# PROVINCIA REGIONALE DI RAGUSA

Settore Geologico e ~~Ministero dell'Ambiente~~ Ambientale

**OGGETTO:** Osservazioni relative al procedimento di valutazione dell'impatto ambientale ai sensi del D.Lgs 152/2006 e ss.mm.ii.. (ID-VIP 2003) relativo al progetto: "Elettrodotto 380 kv doppia terna Chiaramonte Gulfi Ciminna ed opere connesse" proposto dalla società Terba Rete Italia. Osservazioni alle risposte alla richiesta di integrazioni CTVA -2013-2332 del 01/07/2013 - trasmissione parere.

Stralcio della tav 4 (e relativa legenda) del Piano Paesaggistico di Ragusa ambiti 15, 16 e 17.

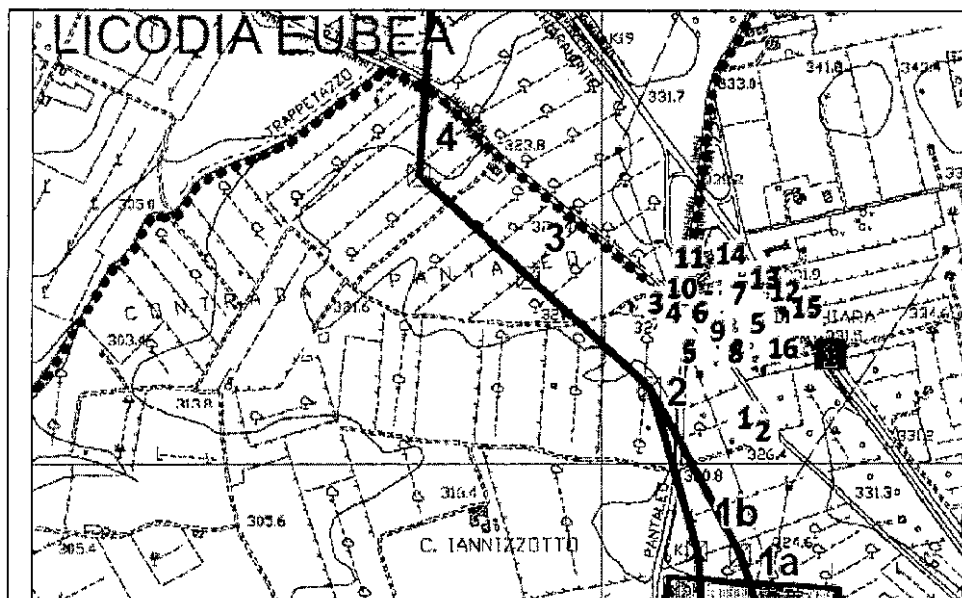
Si ricorda che, secondo il Piano Paesaggistico, il paesaggio locale 3b "Valle Alto Dirillo - Paesaggio seminaturale del fiume Dirillo, Cava Scura, Biddine e Torrente Mazzaronello. Aree archeologiche comprese", è un'area di livello 2 sottoposta a norme di tutela paesaggistica.

Come anche ricordato del gruppo istruttore della CTVA, l'art. 40 di tali norme vieta in tutte le aree con livello di tutela 2 la realizzazione di trasporto e produzione di energia in superficie.

Inoltre, tra le prescrizioni specifiche del paesaggio locale "Valle Alto Dirillo 3b - Paesaggio seminaturale del fiume Dirillo, Cava Scura, Biddine e Torrente Mazzaronello. Aree archeologiche comprese", (vedi art. 23 delle norme di attuazione del Piano - ndr) per altro anche riportate dalla Società (vedi pag 96 dell'elaborato "Risposta alla richiesta di integrazioni CTVA-2013-2332 del 01/07/2013"), non è consentito realizzare tralicci.

Dalla documentazione esaminata, sembrerebbe che il sostegno 4 risulta essere al confine tra i due paesaggi locali (all'interno della linea grigia - ndr).
